COMITÉ CONSULTATIF D'URBANISME

18 août 2021

**Dérogation mineure - Lot 2 606 886 du Cadastre du Québec (6035-6045, Boul de Maisonneuve)
- # 3002963215**

Élévation latérale - existant

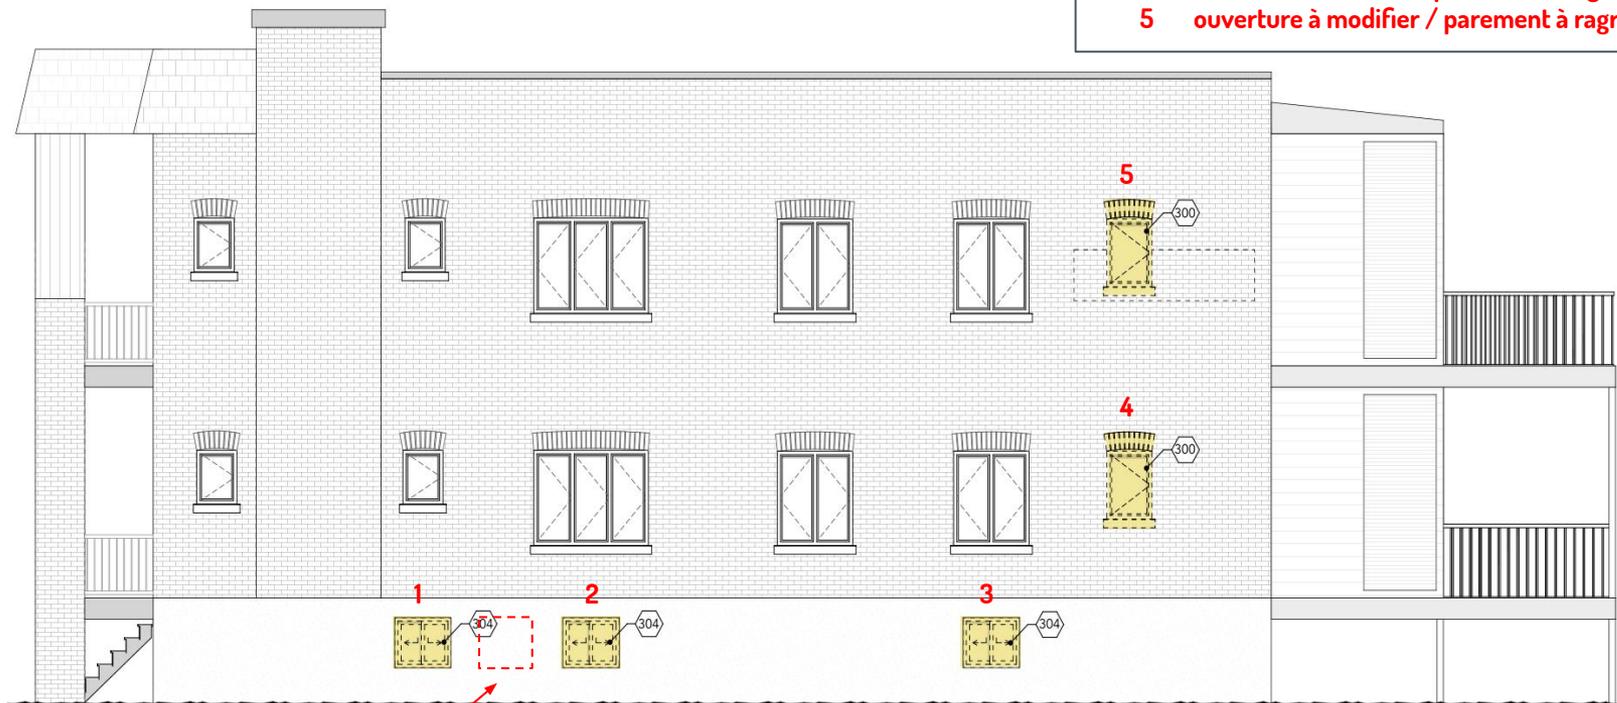
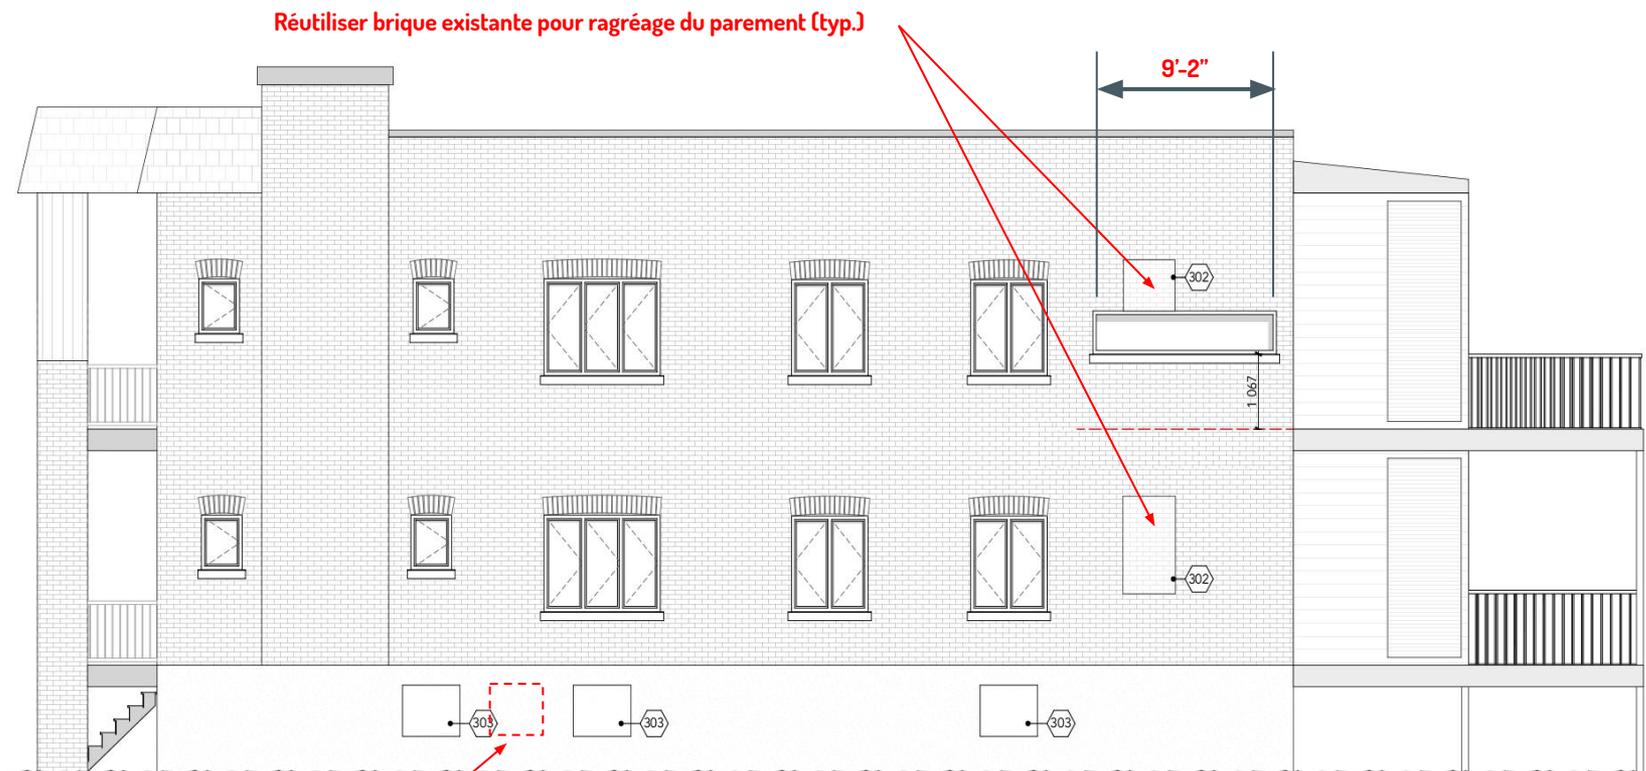
corriger

Ouverture condamnée
à corriger

Ouverture condamnée
à corriger

- 1-2-3 ouvertures sous le niveau du rdc à obturer
- 4 ouverture à obturer / parement à ragréer
- 5 ouverture à modifier / parement à ragréer

SECTEUR EST - VUE B

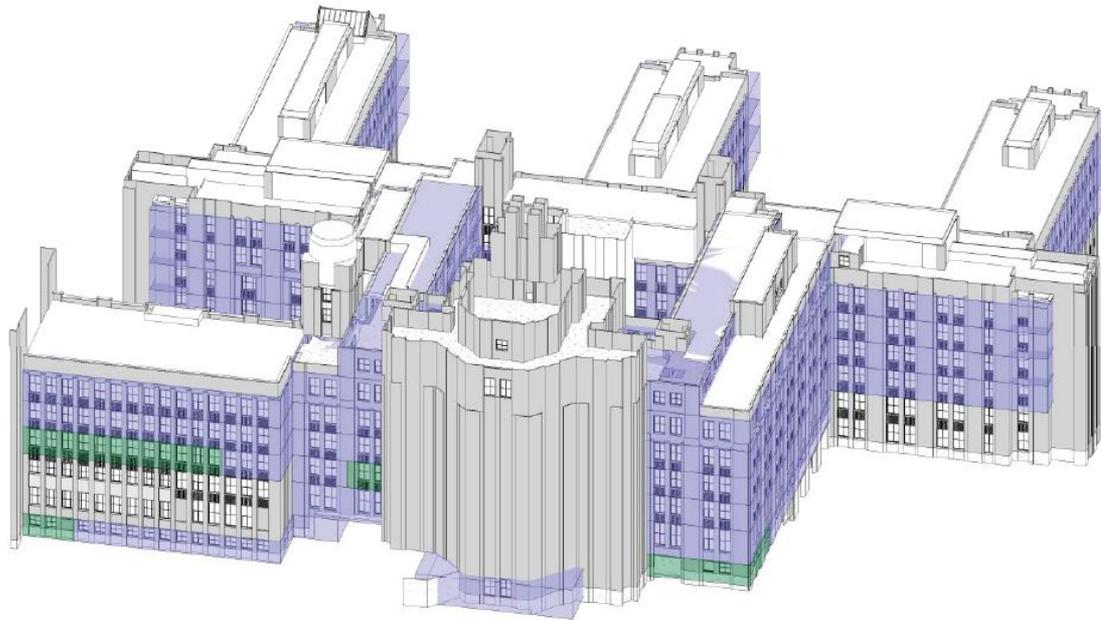
Remplacement de fenêtre recommandé

SECTEUR EST - VUE C

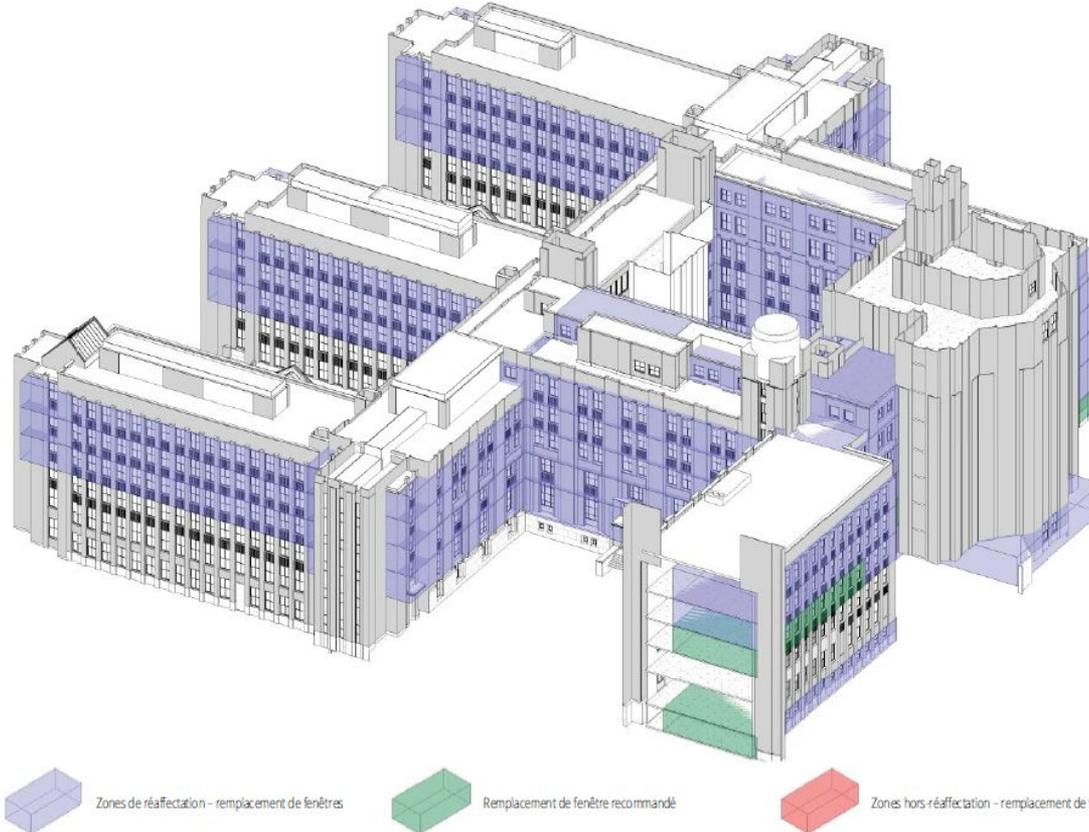
Remplacement de fenêtre recommandé

SECTEUR OUEST - VUE B

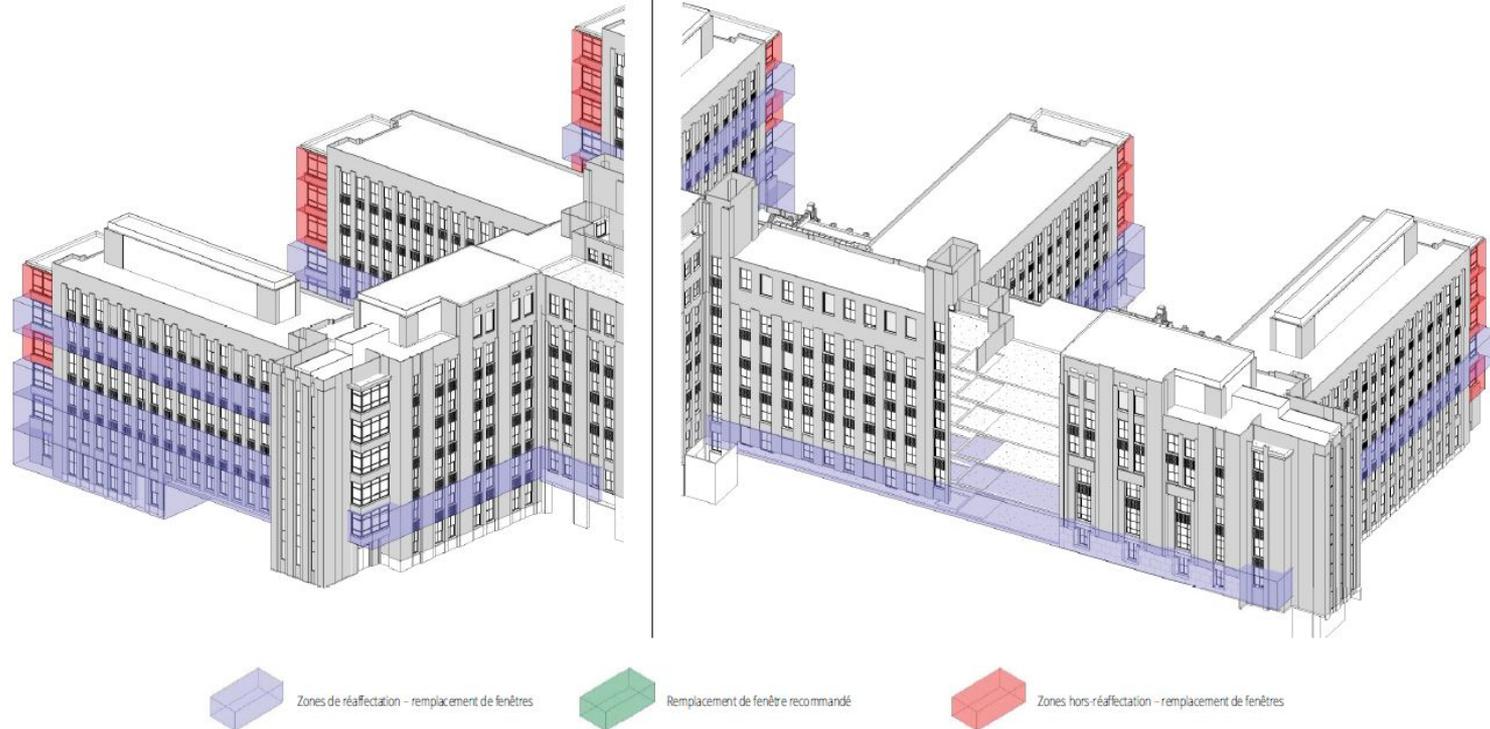
Remplacement de fenêtre recommandé

Option 2 - Cadre intérieur conservé et cadre extérieur enlevé

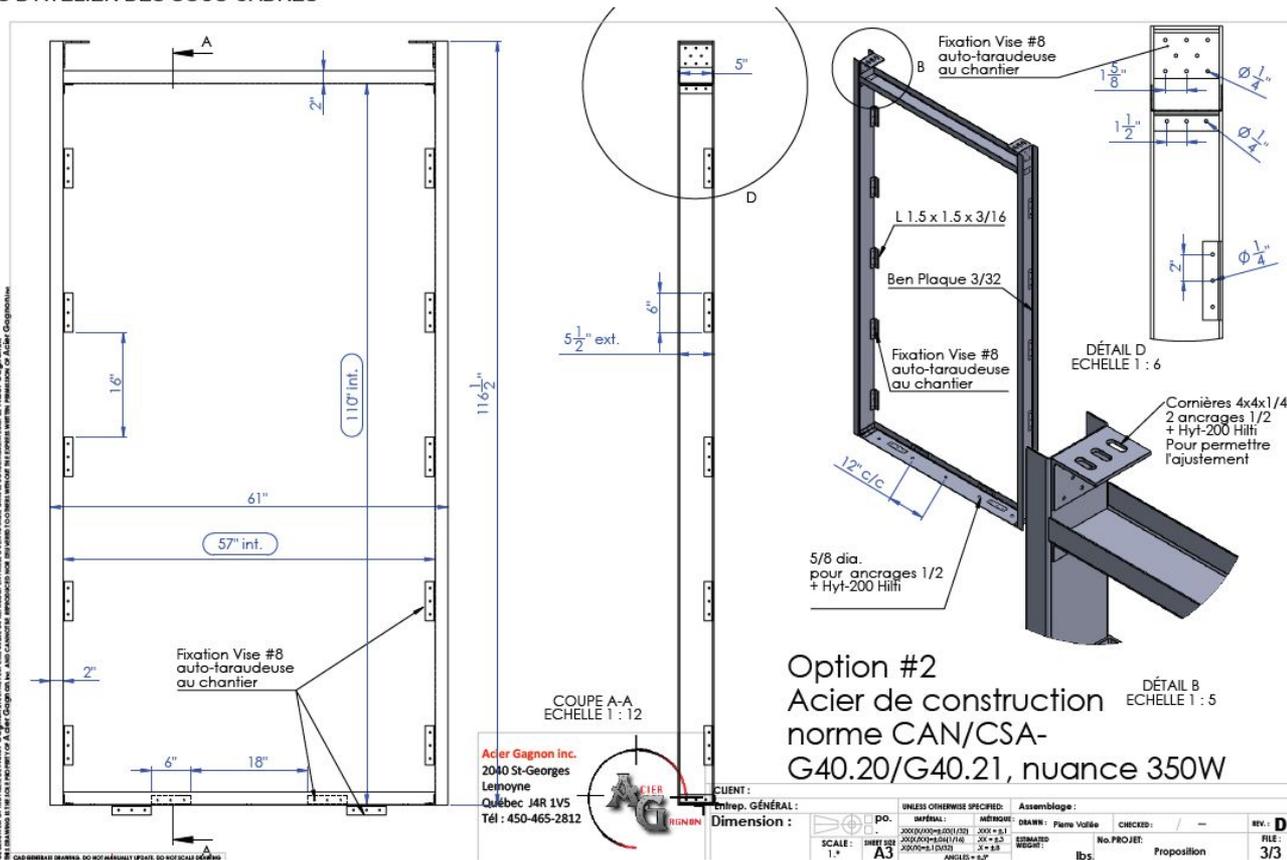
Lors de la modification du cadre de l'option 2, de la fumée a été observée. Les travaux ont été arrêtés. Une laine combustible ancienne se trouve dans les murs. Puisque le cadre extérieur a été endommagé, il a été décidé de le retirer. La modification du cadre tel que souhaité est exclue des options de remplacement car il a été démontré que c'est impossible.

Lors de la démolition des blocs de terracotta à la tête de la fenêtre, le terracotta au-dessus du cadre intérieur conservé est aussi tombé. Ceci démontre à quel point ce type de matériau est friable.

L'option 2 consistait initialement à conserver le cadre intérieur et modifier le cadre extérieur pour retirer le profilé visible de l'extérieur, afin que le remplacement des fenêtres n'ait pas d'impact visuel de l'extérieur. Lors de la réalisation au chantier, les travaux de modification du cadre extérieur ont provoqué des étincelles qui risquaient de mettre le feu au mur extérieur. Les travaux ont été arrêtés et puisque le cadre extérieur était endommagé, il a été retiré. Il a donc été conclu que l'option 2 telle que planifiée n'était pas réalisable dans le cadre du projet.

L'option 2 a donc été modifiée pendant le chantier. Le cadre intérieur est conservé et le cadre extérieur est retiré. De cette façon, il n'y aura pas d'impact visuel de l'extérieur.
